改善箇所説明図

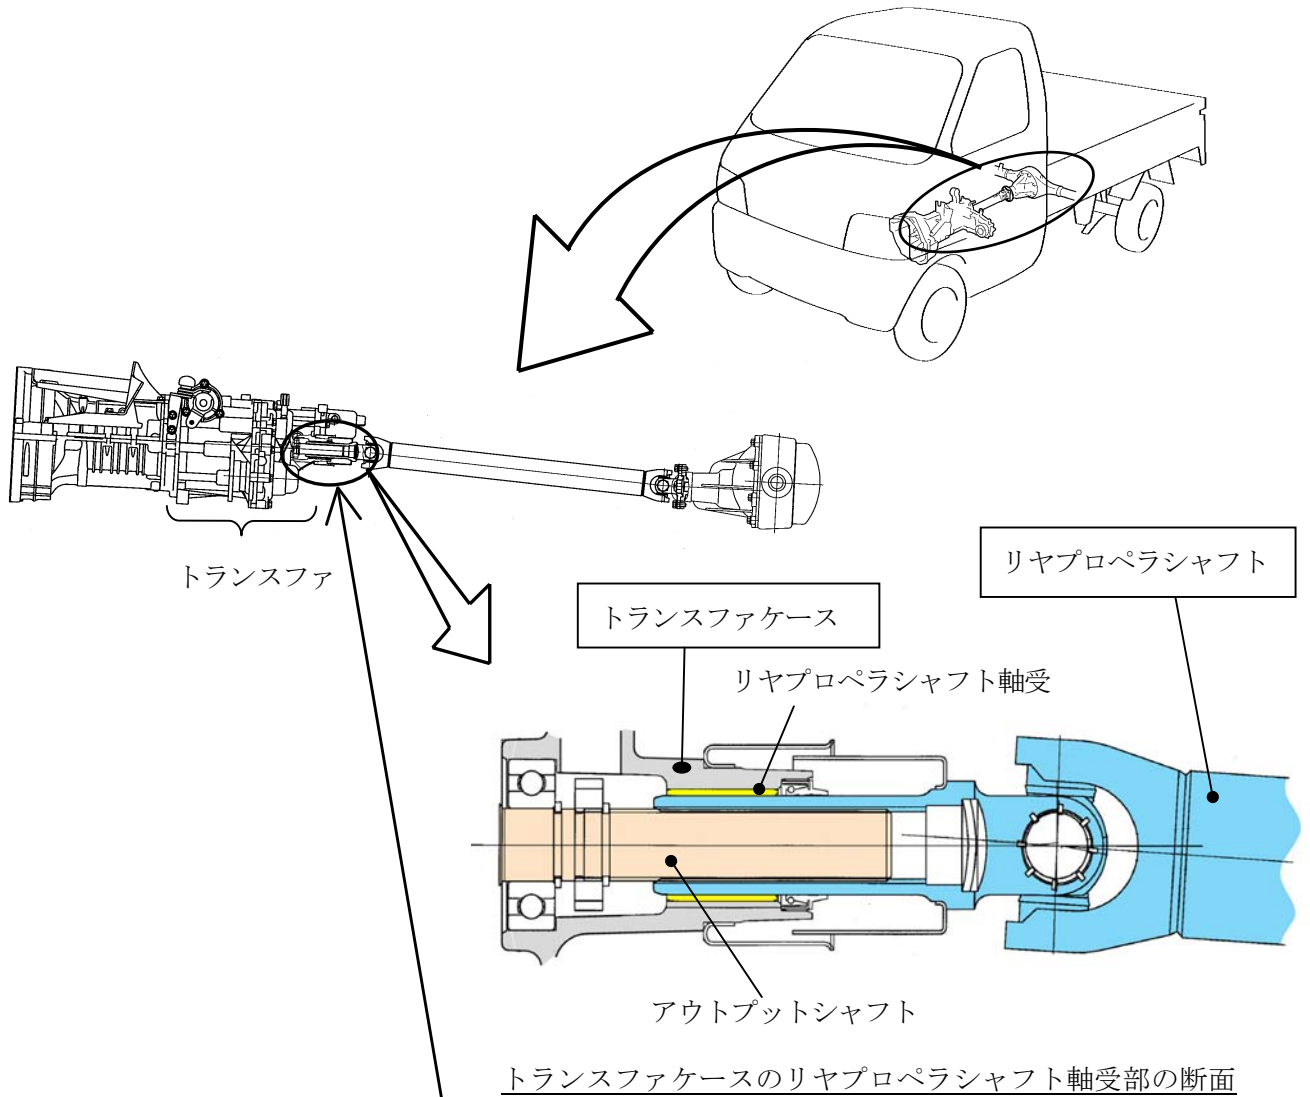
基準不適合発生箇所

四輪駆動の貨物自動車において、リヤプロペラシャフト軸受の材質が不適切なため、長時間の高速走行を行った場合、潤滑油が高温になり、潤滑油中の硫黄成分と当該軸受の銅の化学反応が促進され、硫化銅が多量に生成されることがある。そのため、そのまま使用を続けると、当該軸受に硫化銅が堆積して、摺動抵抗が増大することにより更に高温となり、軸受がトランスファケースから抜けて異音が発生し、最悪の場合、トランスファケース及びアウトプットシャフトが破損してリヤプロペラシャフトが脱落し、走行不能となるおそれがある。

改善の内容

全車両、リヤプロペラシャフトを点検し、熱変色が認められないものは、潤滑油を対策品に交換し、熱変色が認められるものは、トランスファケースを対策品に交換するとともにリヤプロペラシャフトを新品に交換する。

識別：ID プレートに茶色のシールを貼付する。
